三菱電機ACサーボシステム

No. 23-06

汎用ACサーボ 小容量モータエンコーダケーブル コネクタ変更のお知らせ

表1. 変更内容詳細

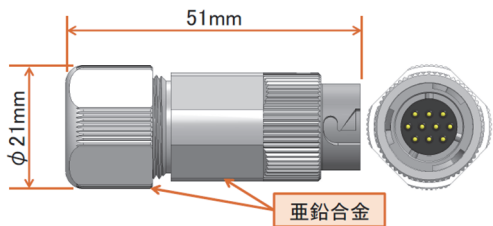
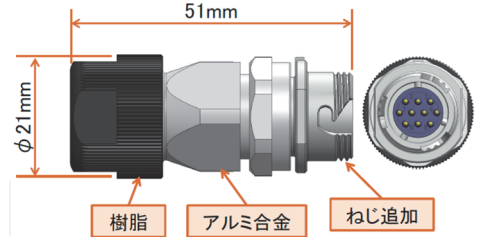
中継用コネクタの形状、一部材質が変更となります。(表1参照)
対象ケーブルおよび対象コネクタに関しては、図1をご参照ください。
コネクタ互換性に関しては、図2をご参照ください。従来品との相互嵌合が可能です。
新規コネクタでは、ねじ締めタイプとの接続が可能になります。
本変更に伴う製品本体の機能・性能への影響はございません。

項目	従来コネクタ	新規コネクタ
名称	CM10-CR10P-M	CMV1-CR10P-M1
メーカー	第一電子工業	第一電子工業
外観
